Vorlage-Nr. 14/3240

Zielvereinbarung zur Herstellung von Barrierefreiheit zwischen dem Landschaftsverband Rheinland und den Verbänden von Menschen mit Behinderungen
hier: fünfter Zwischenbericht

Barrierefreikonzept für die Dienststelle der Zentralverwaltung- Deutzer Freiheit

Bild 1

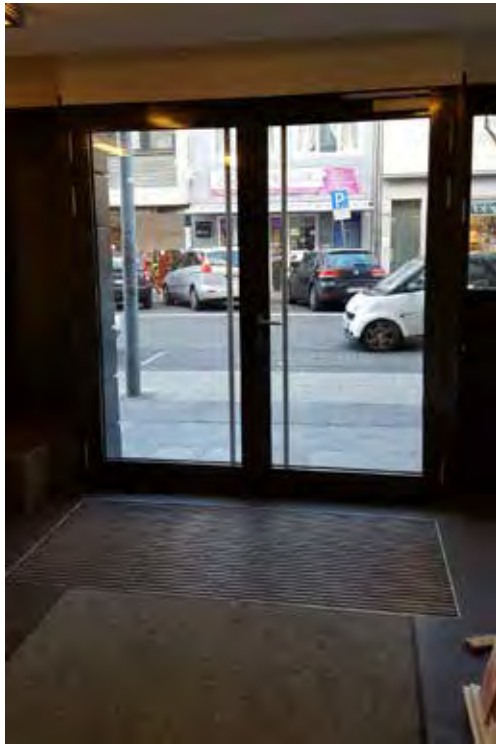
- fehlende Glasmarkierungen sowohl an einflügeliger Eingangstür zur Rampe (Bild 1) als auch an doppelflügeliger Eingangstür mit Stufe (Bild 2)
 - ❖ Ergänzung der Glasmarkierungen in Knie- und Augenhöhe
 -  [analog Maßnahmenkatalog Zielvereinbarung](#)
 -  [Ausführungsplanung der Glasmarkierungen wird HIH zur Kenntnisnahme vorgelegt](#)

Bild 8

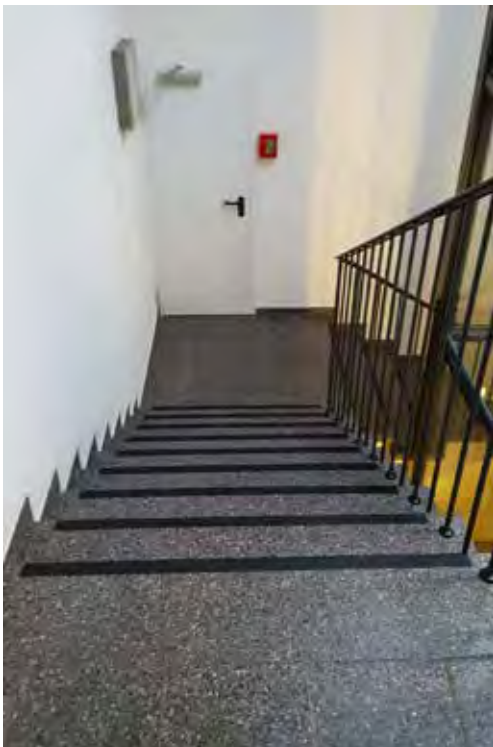
- [Ausführungsplanung der Bodenindikatoren wird HIH zur Kenntnisnahme vorgelegt](#)
 - eingeschränkte Erkennbarkeit der vorh. schwarzen Stufenkantenmarkierungen (Bild 8)

Bild 13

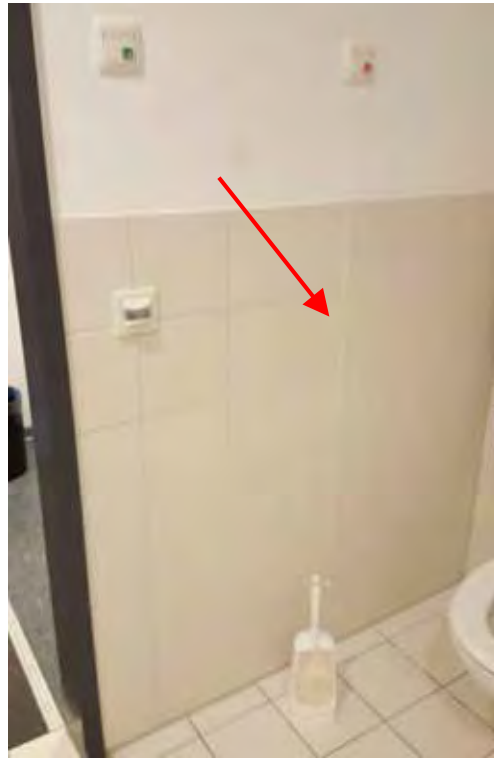
- 📄 [analog Maßnahmenkatalog Zielvereinbarung: Türdrücker](#)
 - 📄 [Ergänzung zum Maßnahmenkatalog Zielvereinbarung: Raumbeschilderung](#)
 - 1.OG + 5.OG: fehlender Kontrast zwischen Notruf-Zugschnur und Wand (Bild 13)

Bild 15

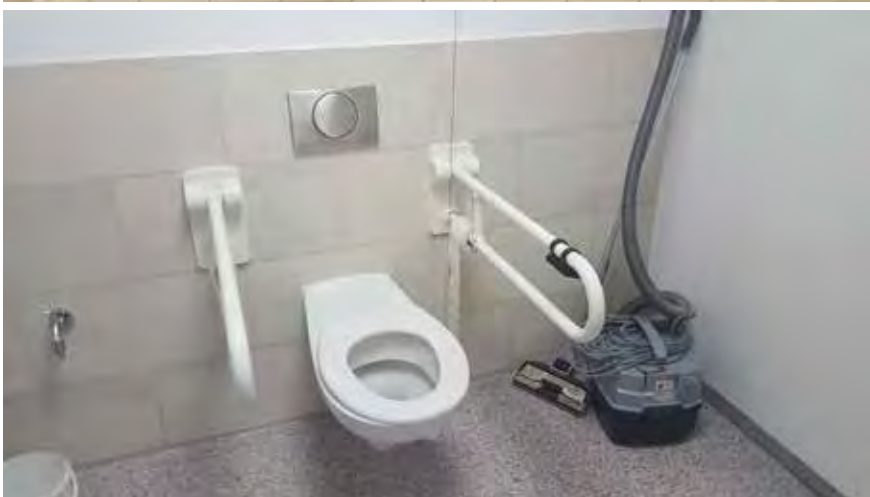
- sämtliche barrierefreien Toiletten: fehlende Rückenstützen am WC-Becken (Bild 14 + Bild 15)
 - ❖ Nachrüstung der Rückstützen
 - 📄 [Ergänzung zum Maßnahmenkatalog Zielvereinbarung](#)

Bild 16

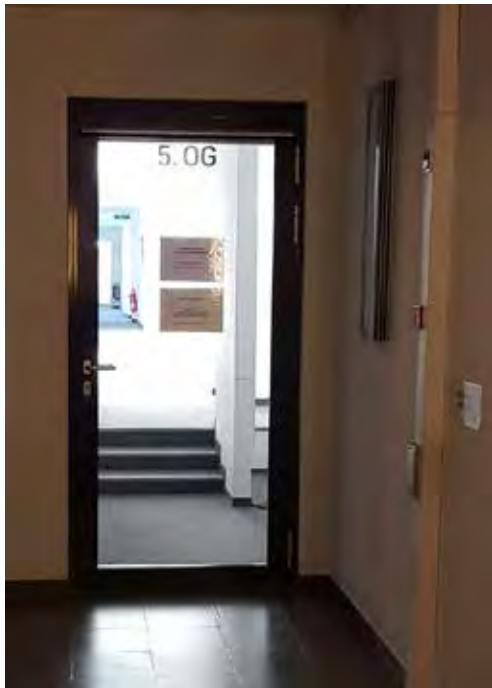
- Verbindungstüren zum Längsbau (DF 77 – 79)
 - 1.-5.OG: fehlende Glasmarkierungen (Bild 16)
 - ❖ Ergänzung der Glasmarkierungen in Knie- und Augenhöhe
 - 📄 [Ergänzung zum Maßnahmenkatalog Zielvereinbarung](#)
 - **Ausführungsplanung der Glasmarkierungen wird HIH zur Kenntnisnahme vorgelegt**

Bild 21

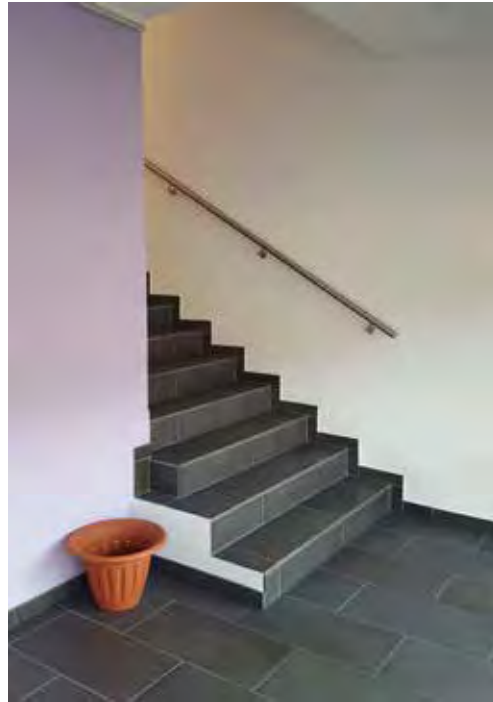
- wandseitiger Handlauf wird nicht durchgängig über die Zwischenpodeste geführt, die Handlaufenden sind nicht zur Wand hin abgerundet (Gefahr mit dem Ärmel hängenzubleiben) und werden nicht über die letzte Stufe hinausgeführt, durch den fehlenden zweiten Handlauf besteht am unteren Treppenende seitliche Absturzgefahr (Bild 20 + Bild 21)

- ❖ EG – 5.OG: Ersetzen des vorh. Handlaufes durch einen barrierefreien Handlauf in Höhe 90 cm, der durchgängig über die Zwischenpodeste und über die letzte Stufe hinausgeführt wird (Ausbildung einer Blindstufe) und abgerundete Handlaufende hat, siehe EG (Bild 23)
 - ❖ 1.-3.OG + 5.OG: Ergänzung einer seitlichen Absturzsicherung, z.B. analog 4.OG (Bild 22)
 - 📄 [Ergänzung zum Maßnahmenkatalog Zielvereinbarung](#)
- fehlende Stufenkantenmarkierungen an sämtlichen Treppenläufen
- ❖ Ergänzung von hellen Stufenkantenwinkeln an der ersten und letzten Stufe eines Treppenlaufes
 - 📄 [Ergänzung zum Maßnahmenkatalog Zielvereinbarung](#)
